改善箇所説明図

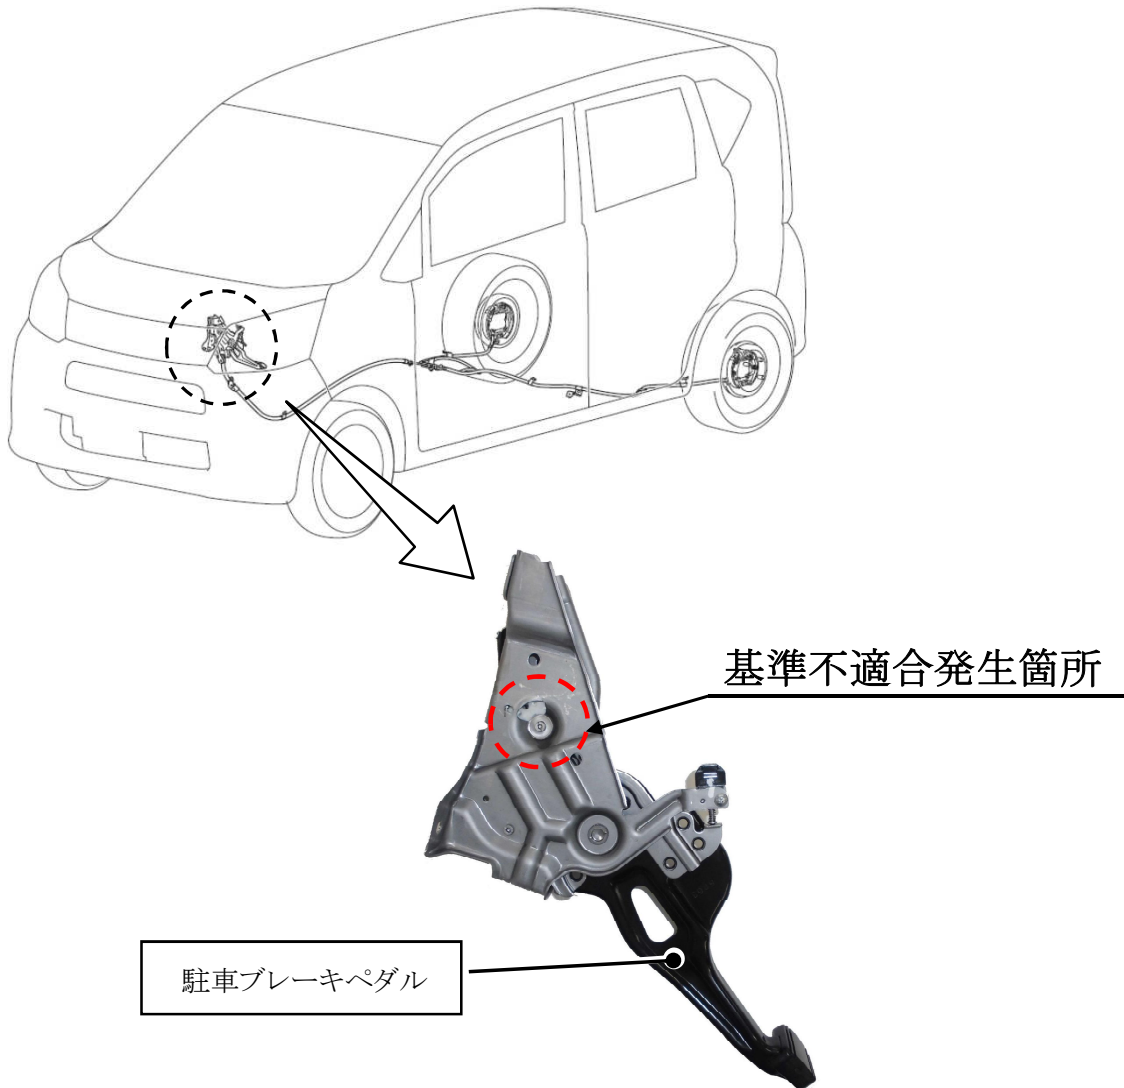
足踏み式駐車ブレーキにおいて、ブラケットの製造が不適切なため、ブラケットとポールとの隙間が狭いものがある。そのため、駐車ブレーキ操作時にブラケットとポールの抵抗が大きくなり、最悪の場合、駐車ブレーキを保持することが出来なくなるおそれがある。

全車両、駐車ブレーキペダルの製造番号を確認し、該当する車両は当該ペダルを良品と交換する。

車室内車台番号打刻位置の車両前方側に黄色ペイントを塗布する。
